ΩΝΑΣΕΙΟ ΕΘΝΙΚΟ
ΜΕΤΑΜΟΣΧΕΥΤΙΚΟ ΚΕΝΤΡΟ
ΠΡΟΣΚΛΗΣΗ ΥΠΟΒΟΛΗΣ ΠΡΟΣΦΟΡΑΣ
ΓΙΑ
ΜΕΛΕΤΗ & ΚΑΤΑΣΚΕΥΗ ΕΞΩΤΕΡΙΚΟΥ ΚΕΛΥΦΟΥΣ ΑΠΟ ΥΑΛΟΠΙΝΑΚΕΣ ΚΑΙ ΣΤΑΘΕΡΑ
ΠΑΝΕΛ

ΕΓΚΥΚΛΙΟΣ Νο 2

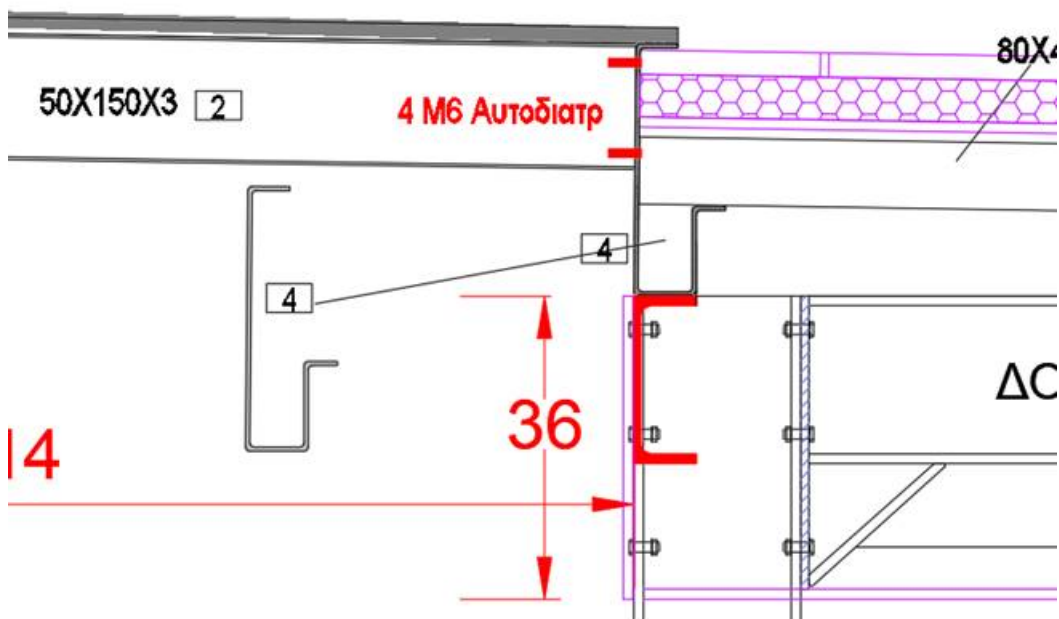
β) Οι πόρτες είναι structural και θα κατασκευαστούν στη λογική των υαλοπετασμάτων, δηλ. με γυαλί κολλητό μπροστά από το πλαίσιο αλουμινίου και κρυφούς μεντεσέδες (από μέσα ορατά τα αλουμίνια - όπως και στο υαλοπέτασμα),

Αντί για γλωσίδι θα έχουν βαρελάκι και κλειδαριά, αντί για πόμολο θα έχουν μπάρα

Δεν είναι επιθυμητές απλές υαλόθυρες 10χλστ securite

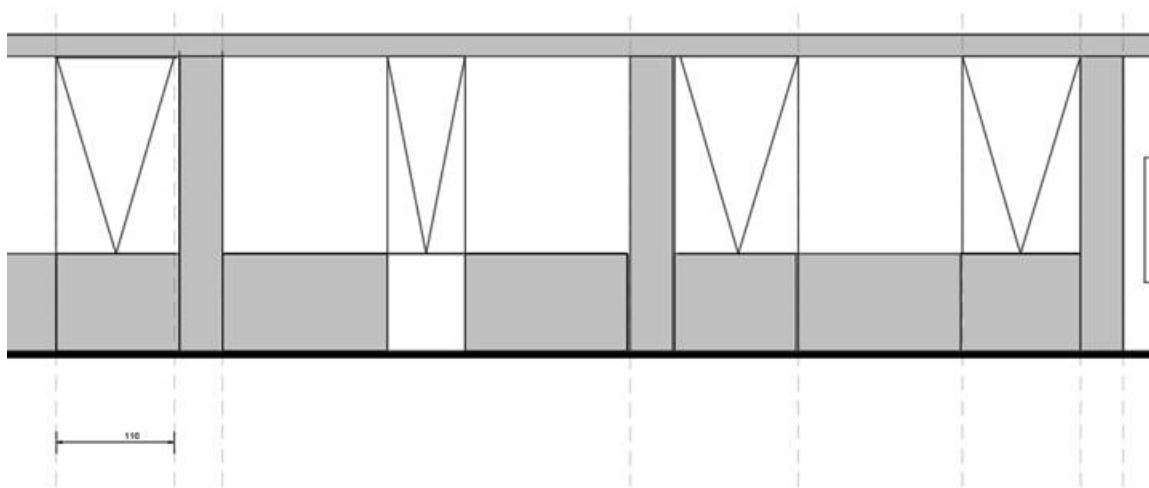
δ) Στην οροφή η **τσιμεντοσανίδα** δημιουργεί μία περιμετρική φάσα 36εκ ύψος . Στα οριζόντια τέρματα αυτών των τσιμεντοσανίδων θα τοποθετηθούν (από άλλο συνεργείο) πλαστικά τερματικά γωνιόκρανα . Το κανάλι 4 που βλέπετε στο σχέδιο είναι προβαμμένο RAL 1015 structura

Η επένδυση των μεταλλικών υποστυλωμάτων και στα σταθερά πάνελ καταλήγει κάτω από την οριζόντια φάσα με αρμό όπου θα τοποθετηθεί (από άλλο συνεργείο) προκατασκευασμένος πλαστικός αρμός
